**Verlag huishoudelijke elektrische installatie op laagspanning en zeer lage spanning****Algemeen:**

Referentie: 006-20260430-05	Datum controle: 30/04/2026
Keurder: 006

Eigenaar: Onbekend	EAN-code: 541448820057248583
Adres installatie: Korhaanstraat 4, 2300 - Turnhout	Nummer teller(s): 1sag1105539426
	Distributienetbeheerder installatie: Fluvius
Datum uitvoering installatie:	<input checked="" type="checkbox"/> Vóór 01/10/1981 <input type="checkbox"/> Tussen 01/10/1981 en 01/06/2020 <input type="checkbox"/> Vanaf 01/06/2020
Type:	<input checked="" type="checkbox"/> Wooneenheid <input type="checkbox"/> Niet-huishoudelijk <input type="checkbox"/> PV <input type="checkbox"/> Batterij <input type="checkbox"/> Laadpaal

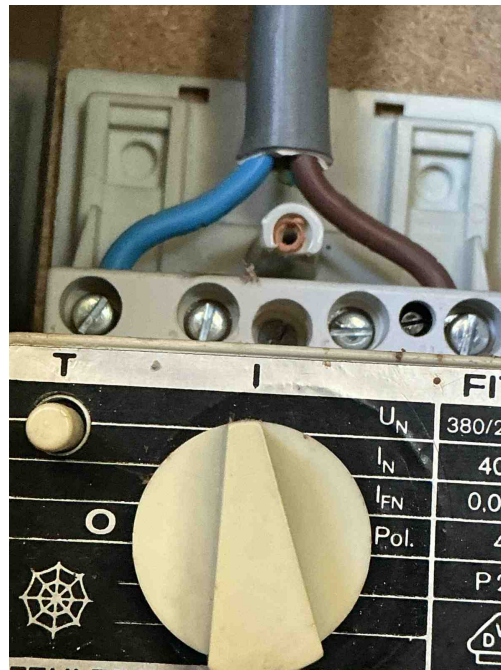
D24 - De differentieelstroombeschermingsinrichtingen die worden geplaatst in huishoudelijke installaties dienen tenminste van het type A te zijn (Boek 1: 5.3.5.3).

B29 - Het elektrisch verdeelbord in een huishoudelijke ruimte is niet voorzien van een deur (Boek1: 5.3.5.1).
Opmerking: Bord1

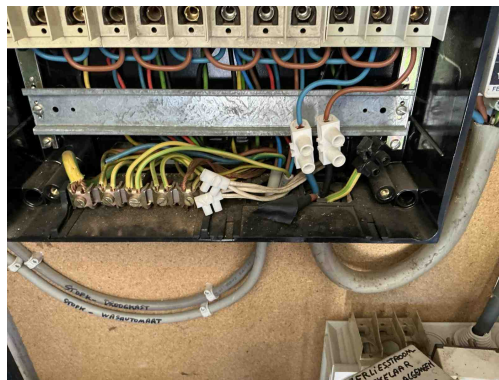
B34 - Het kabeltype van de meterbord verbinding aan de oorsprong van de installatie beantwoord niet aan de minimale vereisten vastgelegd door de distributienet beheerder. (Boek1: 1.5 + SYNERGRID C1/107)
Opmerking: 3g16

D08 - De nodige markeringen op de beveiligingstoestellen ontbreken of zijn onleesbaar (Boek 1: 5.3.5.5).
Opmerking: Geen kortsluitvermogen

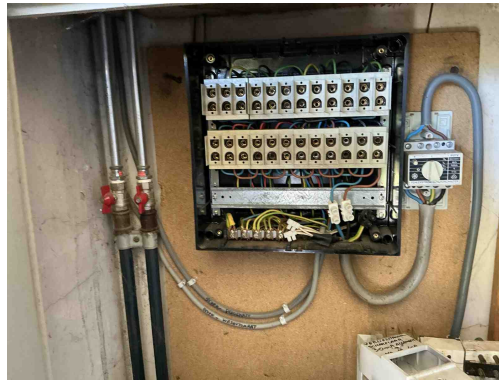
C27 - Het gebruik van geleiders van het type VTLmB (côte-à-côte) is niet toegestaan (Boek 1: 1.4.2.1).
Opmerking: In bord2

C35 - Er zijn doorverbindingen gemaakt met lusterklemmen; er kon niet aangetoond worden dat deze klemmen geschikt zijn voor de aanwezige spanning, stroom en draadsectie en dat ze "CE" zijn (Boek 1: 1.4.2.1.).
Opmerking: In bord2

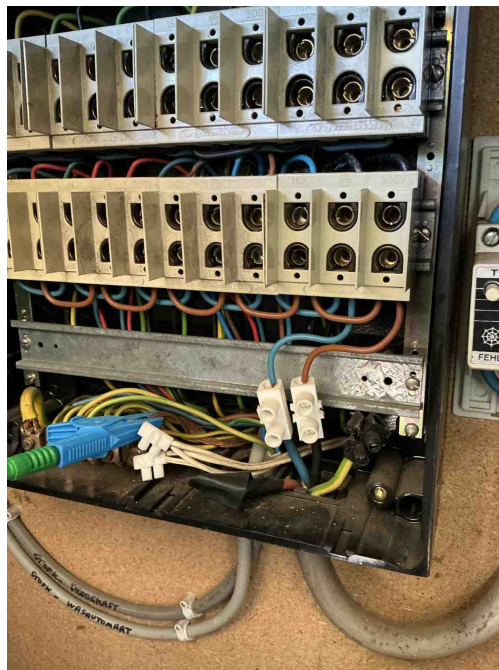
B30 - De houder van de beveiliging in een huishoudelijke ruimte is niet voorzien van aangepaste kalibreerelementen (Boek1: 5.3.5.5).

Opmerking: Bord2

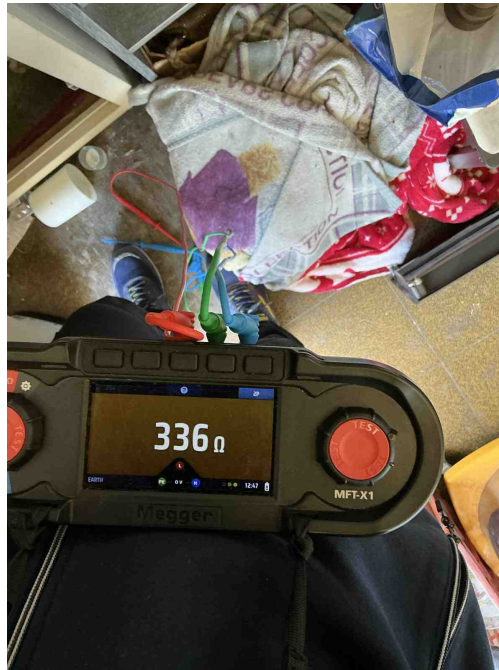
B24 - De sectie van de interne bekabeling van het elektrisch bord is niet aangepast aan de te verwachten stroom (Boek 1: 4.4.1.1/4.4.1.2).

Opmerking: 4Mm2

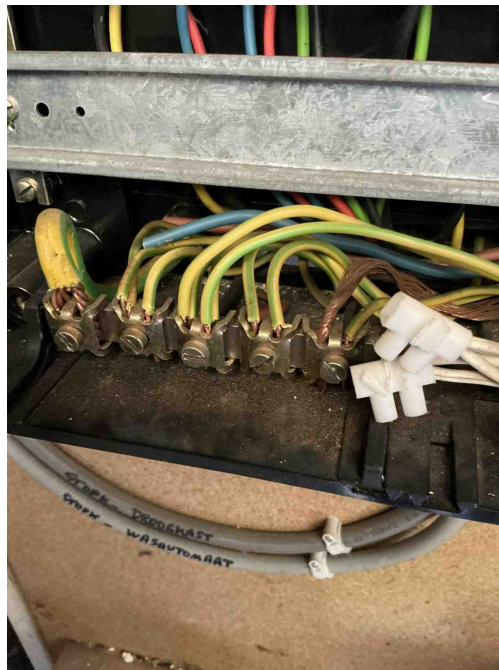
A05 - De waarde van de spreidingsweerstand van de aardverbinding is te hoog (Boek 1: 5.4.2).

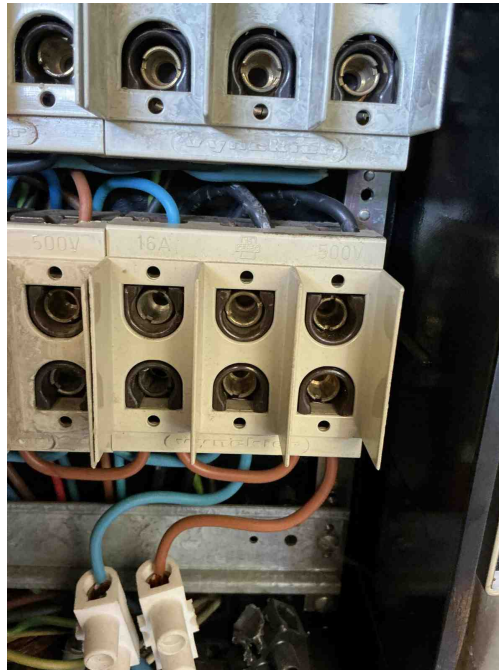
T21 - Het elektrisch materieel is niet geplaatst volgens de voorschriften van de fabrikant/ regels van goed vakmanschap . (Boek 1: 1.4.1.3)

Opmerking: Te veel draden onder 1 klem

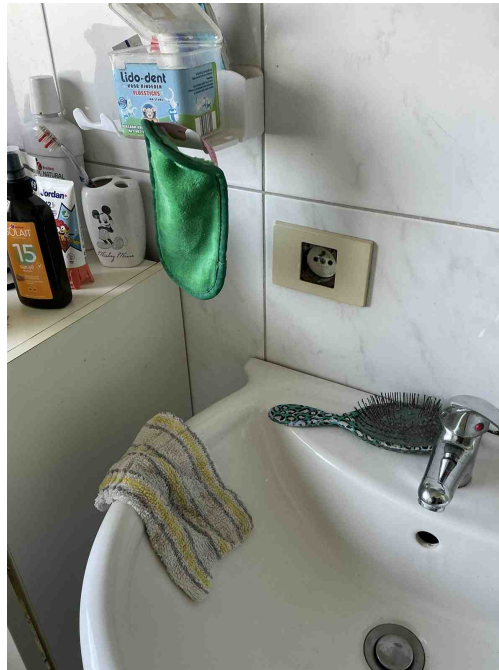
C04 - De waarde van de beveiliging tegen overbelasting is niet in overeenstemming met de leiding of verbruiker stroomafwaarts (Boek 1: 4.4.1.1).

Opmerking: Houders penautomaten Max 16A

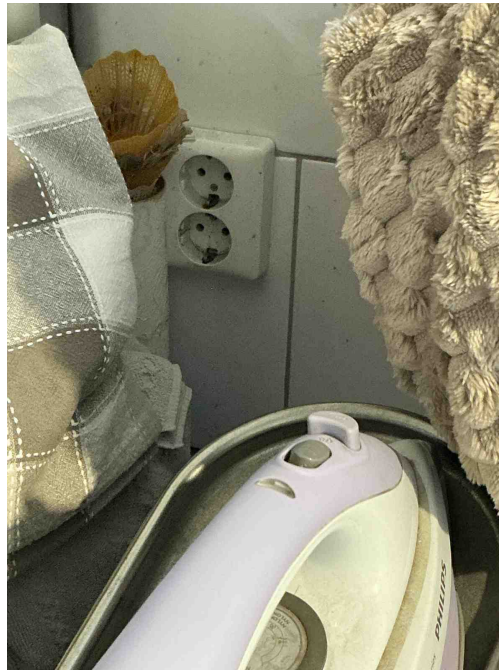
T11 - De contactdozen waarvan de toegekende stroomsterkte maximaal 16A en de toegekende spanning maximaal 250V bedraagt en niet bedoeld zijn voor de voeding van een of meerdere verbruikstoestellen voor een specifiek doel en niet geplaatst zijn in of op schakel- en verdeelborden, beschikken niet of IPXX-D (incl. gemeenschappelijke delen residentieel geheel) (Boek 1: 4.2.2.3/5.3.5.2).

Opmerking: Wasplaats , badkamer

T09 - Bepaalde contactdozen en/of schakelaars zijn beschadigd (Boek 1: 1.4.1.3).

Opmerking: Badkamer , keuken

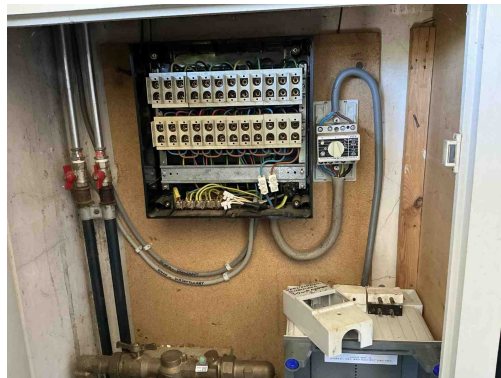
T11 - De contactdozen waarvan de toegekende stroomsterkte maximaal 16A en de toegekende spanning maximaal 250V bedraagt en niet bedoeld zijn voor de voeding van een of meerdere verbruikstoestellen voor een specifiek doel en niet geplaatst zijn in of op schakel- en verdeelborden, beschikken niet of IPXX-D (incl. gemeenschappelijke delen residentieel geheel) (Boek 1: 4.2.2.3/5.3.5.2).

Opmerking: Wasplaats , badkamer

T03 - Contactdozen met randaarding zijn niet toegelaten in huishoudelijke installaties en in niet huishoudelijke installaties zonder BA4/BA5 personeel (Boek 1: 5.3.5.2).

Opmerking: Wasplaats
